БЮЛЛЕТЕНЬ № 18

ОСНОВНЫХ КОНСТРУКТИВНЫХ ИЗМЕНЕНИЙ

ООО «ЧТЗ - УРАЛТРАК»

ТРАКТОРЫ Т10М, Т11, Т12, Т14

Рис. 20.

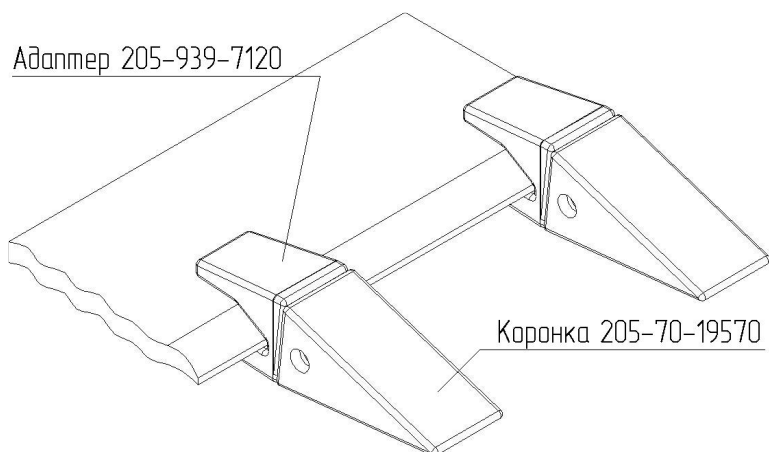
Для повышения износостойкости рабочего элемента и удобства замены в эксплуатации зуб ПК46.81.00.001 заменен на коронку 205-70-19570 с адаптером 205-939-7120 (рис. 20).

Рис. 21.

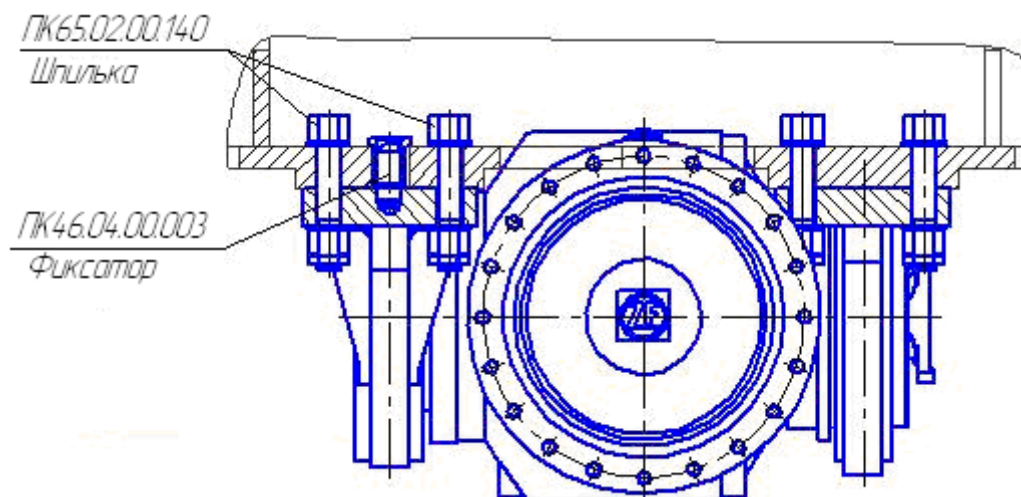
Для удобства в эксплуатации и снижения трудоемкости при демонтаже заднего моста изменена конструкция крепления заднего моста для возможности его демонтажа без снятия двигателя (рис. 21).

Рис. 22.

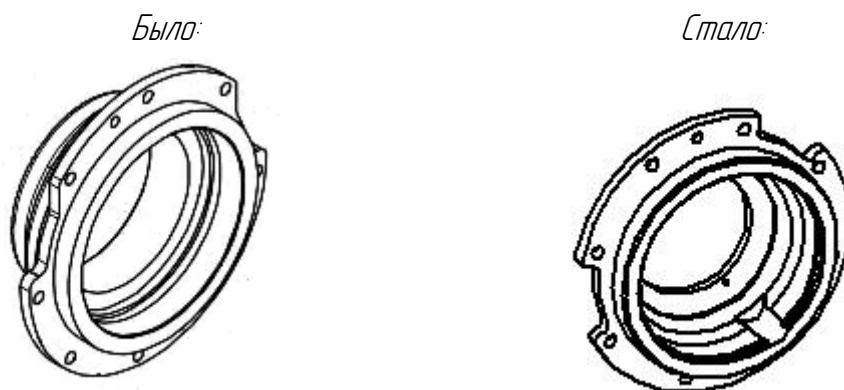
Для увеличения срока службы манжет в крышке ПК65.11.01.603 выполнена проточка для лучшего отвода масла от манжет (рис. 22).

Рис. 23.

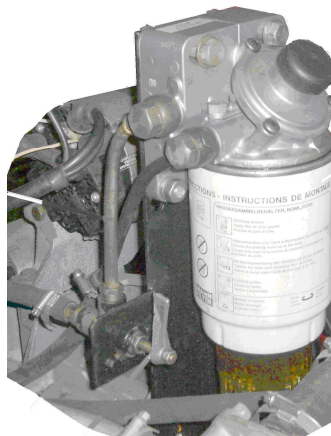
Для повышения степени очистки топлива заменен фильтр грубой очистки топлива 204А-1105510-Б на фильтр предварительной очистки топлива Preline PL270 (рис. 23).

Рис. 24.

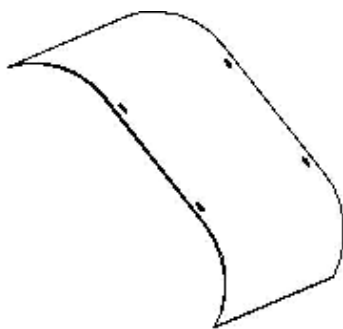
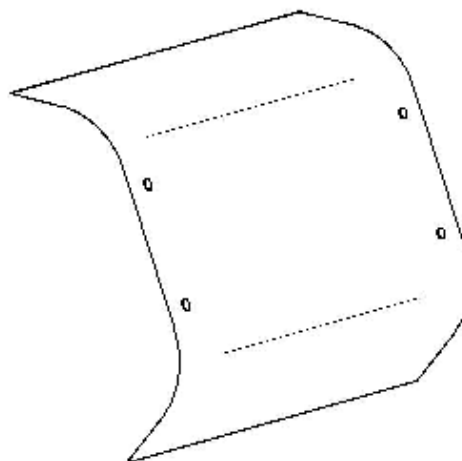
Для устранения нагрева масла в гидробаке, исключения перегрева и расплавления бочка омывателя увеличена площадь защитного экрана (рис. 24).

Рис. 25.

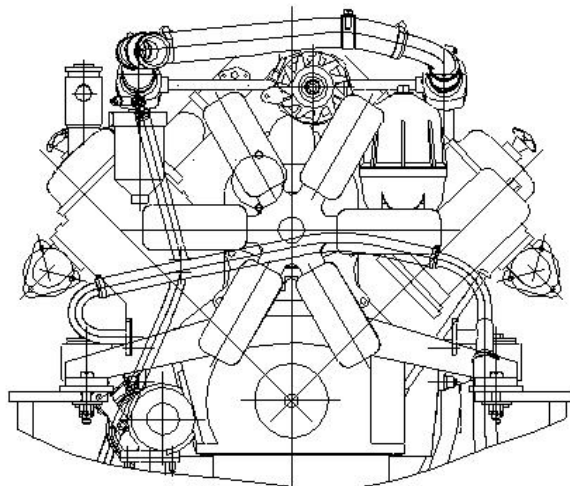
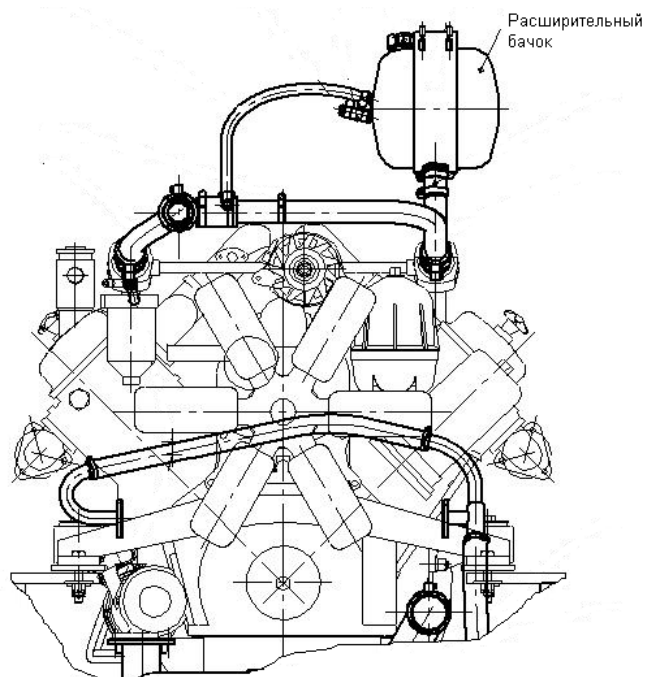
Для повышения эффективности и надежности работы системы охлаждения двигателя введен расширительный бачок КамАЗ 5320-1311010-30, применен более мощный радиатор водяной 54115Ш-1301010-01, применен алюминиевый радиатор масляный 50К-1013010-02. Изменена конструкция блока радиаторов для снижения обдува радиатора отраженным горячим воздушным потоком от двигателя (рис. 25).

Рис. 26.

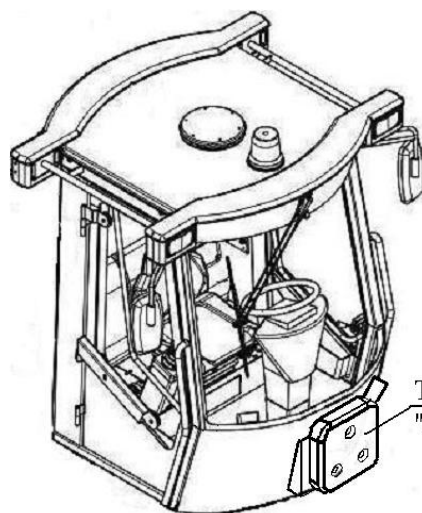
Для улучшения условий работы оператора в кабину введен дополнительный отопитель «Air Top 2000 ST» (Webasto) (рис. 26).

Рис. 27.

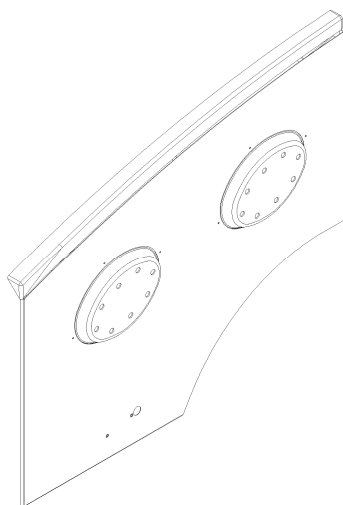
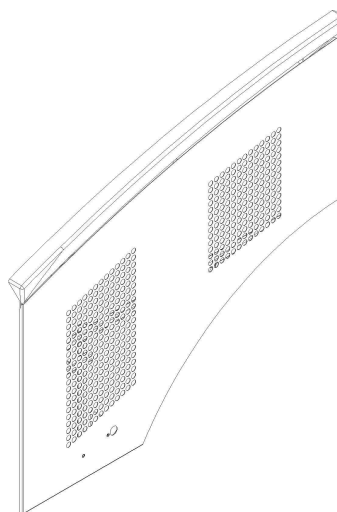
Для улучшения теплоотвода из подкапотного пространства введена перфорация на листе шторки (рис. 27).

Рис. 28.

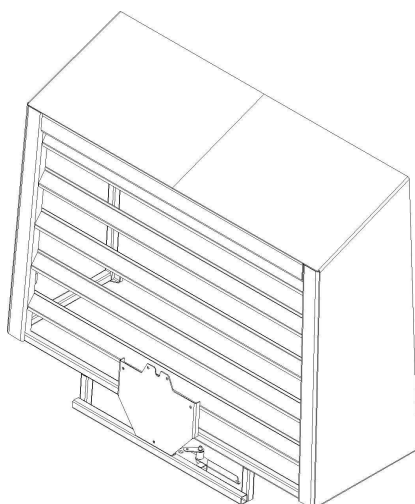
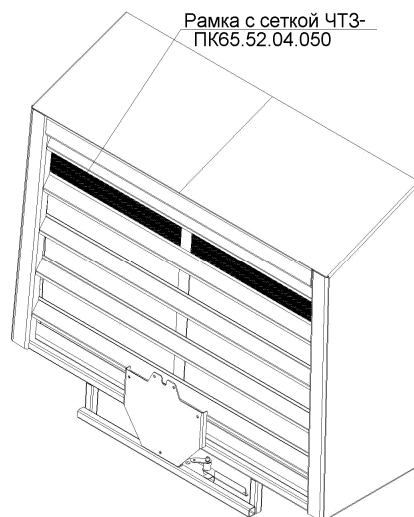
Для дополнительной защиты ячеек радиатора от загрязнения введена рамка с сеткой ЧТЗ-ПК65.52.04.050 (рис. 28).

Рис. 29.

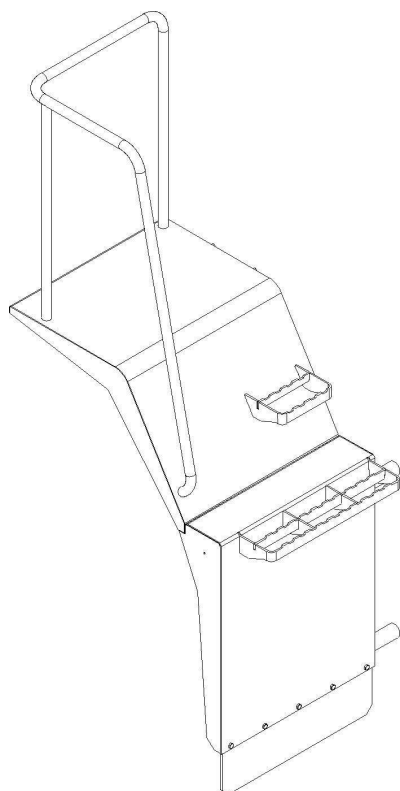
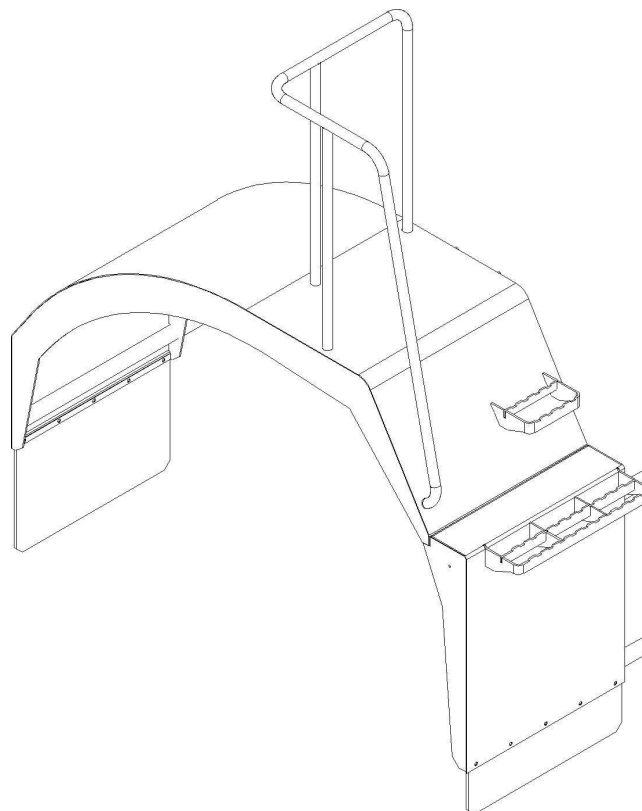
Для повышения защищенности погрузчика от брызг грязью введено увеличенное заднее крыло (рис. 29).

Рис. 30.

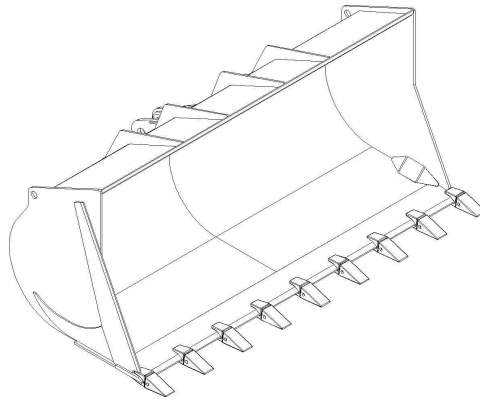
– введен ковш ЧТЗ-ПК65.81.00.300 увеличенной емкости до 5 куб (рис. 30).

Рис. 31.

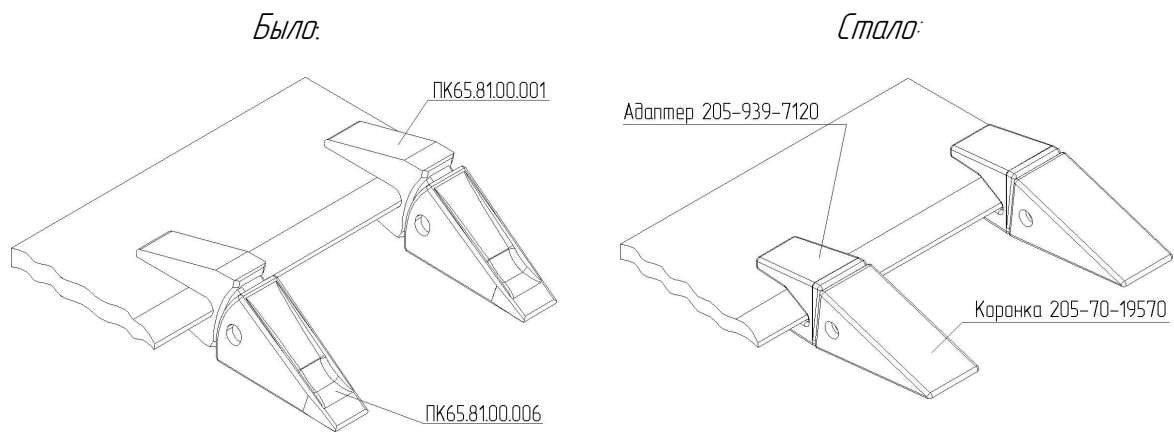
12.2. Для повышения износостойкости рабочего элемента и удобства замены в эксплуатации штатный зуб и адаптер заменен на коронку 205-70-19570 с адаптером импортного производства (рис. 31).

Рис. 32.

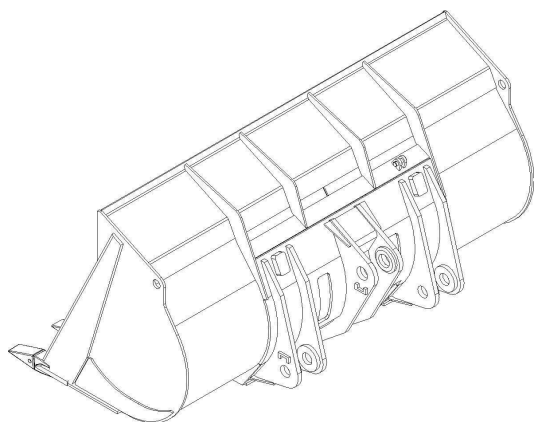
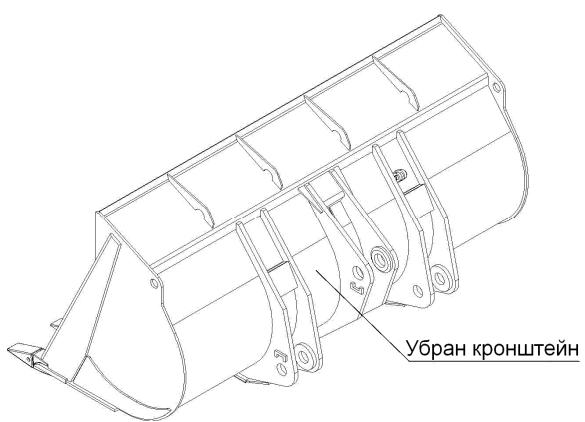
12.3. Для снижения массы погрузчика на 140 кг введен облегченный ковш ЧТЗ-ПК65.81.02.000 (рис. 32).
